Additif 12: Règlement No 13

Révision 6 - Amendement 4

Complément 2 à la série 11 d'amendements: Date d'entrée en vigueur: 24 octobre 2009

**PRESCRIPTIONS UNIFORMES RELATIVES À L'HOMOLOGATION DES
VÉHICULES DES CATÉGORIES M, N ET O EN CE QUI CONCERNE
LE FREINAGE**

FIGURE 1A

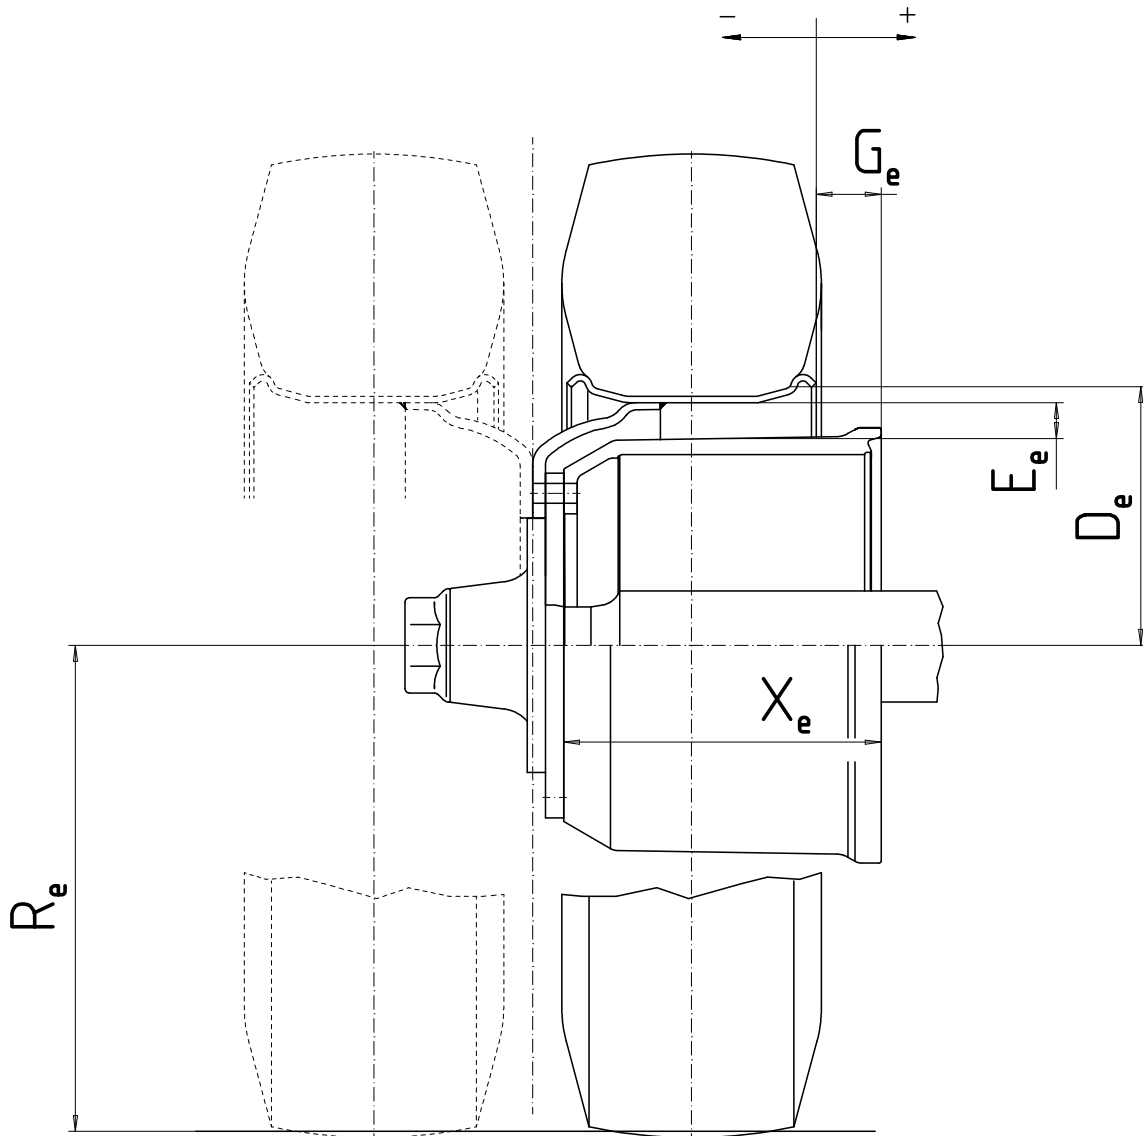
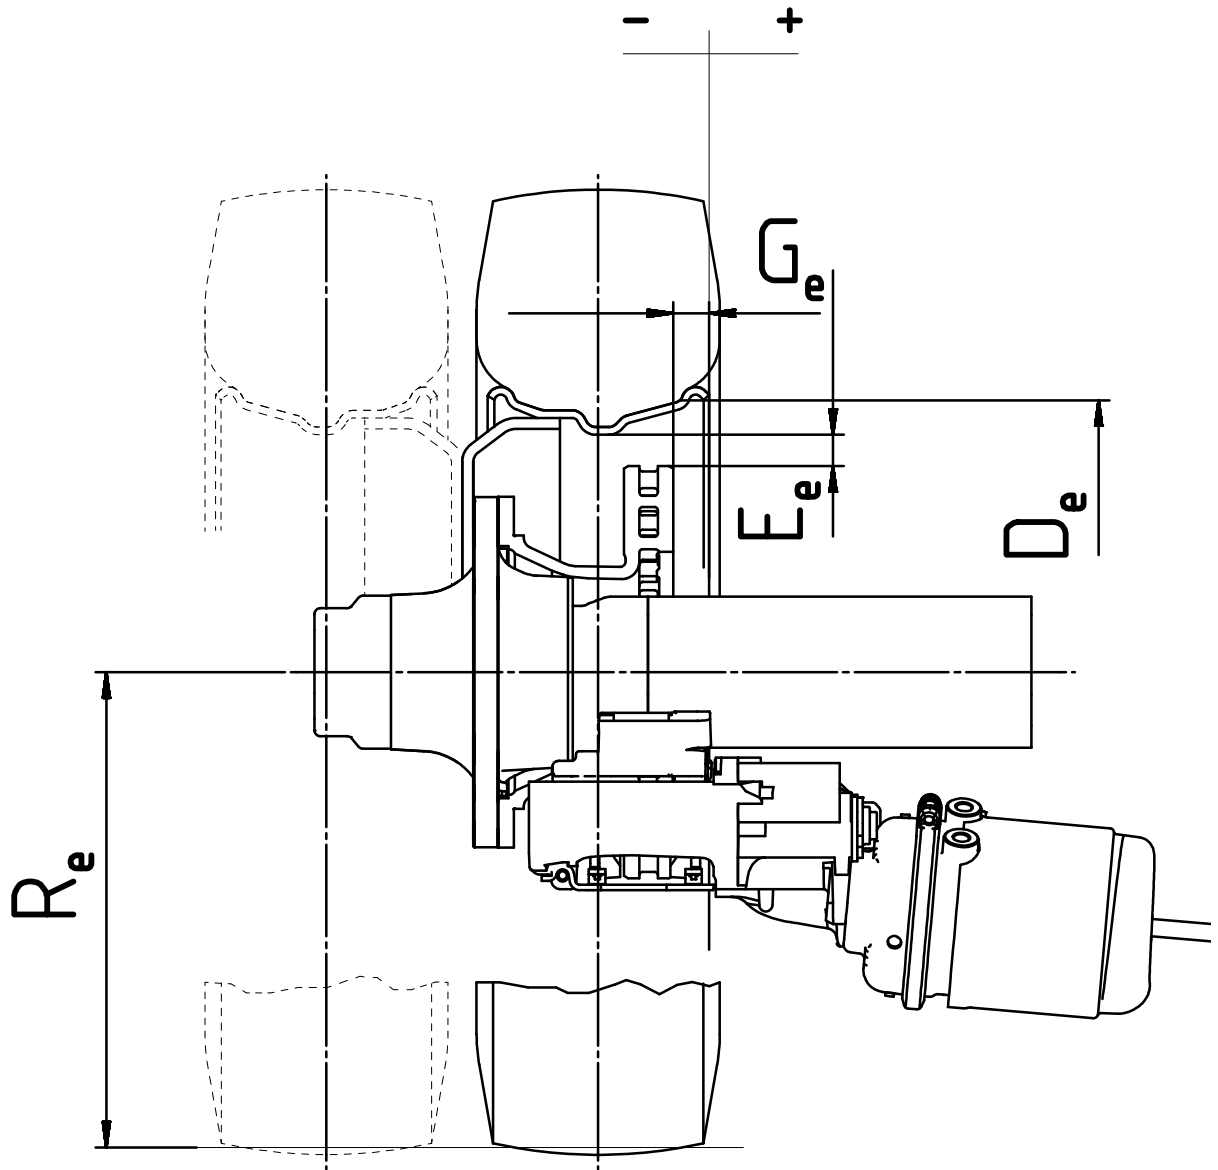
2.5 Données sur la roue et le frein telles qu'indiquées sur les figures 1A et 1B ci-dessous

Figure 2A

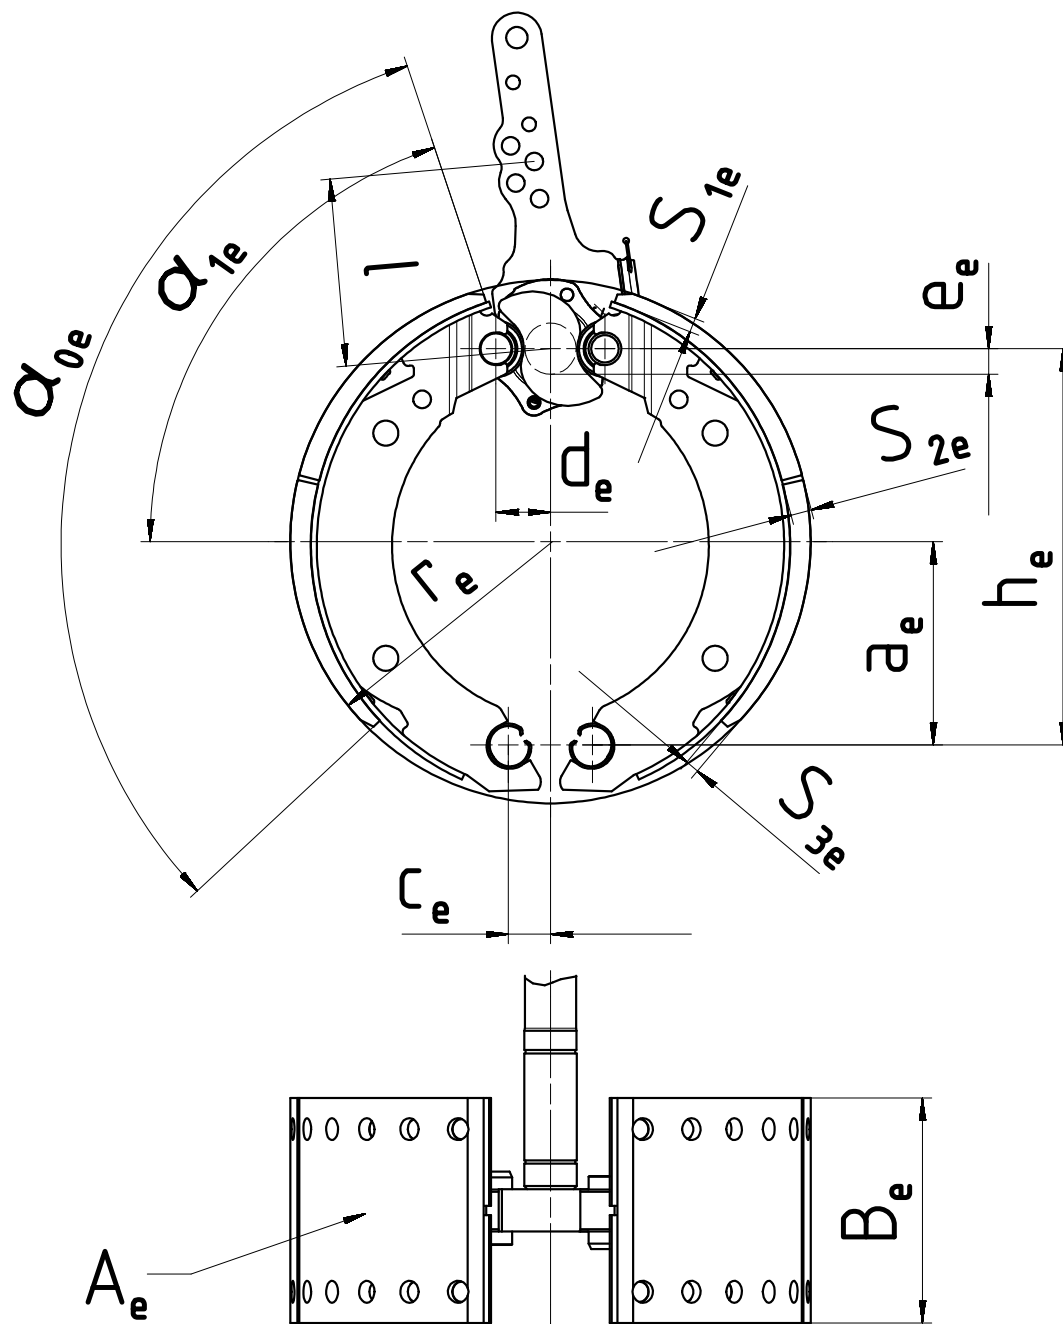
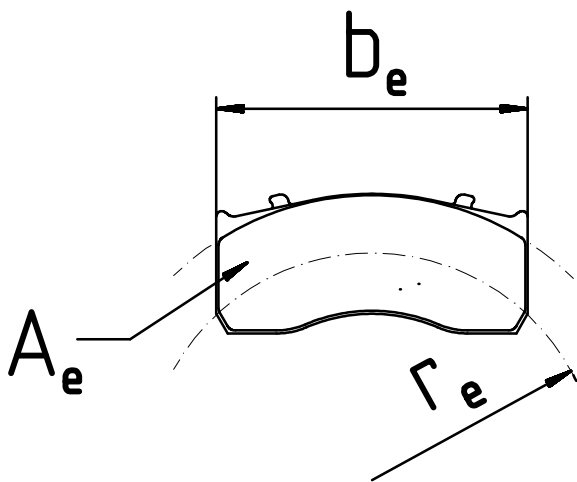
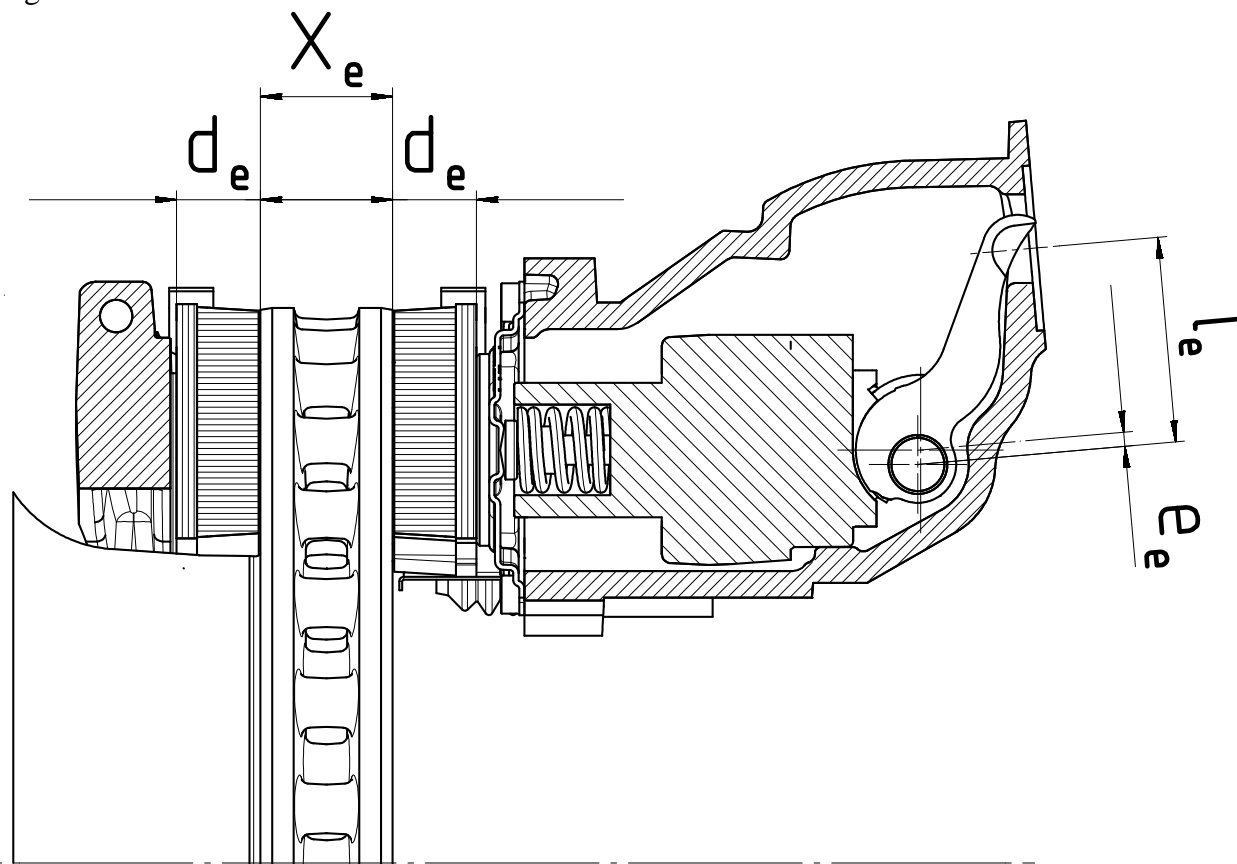
- 3. FREIN
- 3.1. Informations générales
- 3.1.1 Marque:
- 3.1.2 Fabricant (nom et adresse):
- 3.1.3 Type de frein (par exemple à disque ou à tambour):
- 3.1.3.1 Variante (par exemple à came en S, à coin unique, etc.):
- 3.1.4 Identificateur de frein: ID2-
- 3.1.5 Données sur le frein telles qu'indiquées sur les figures 2A et 2B ci-après:
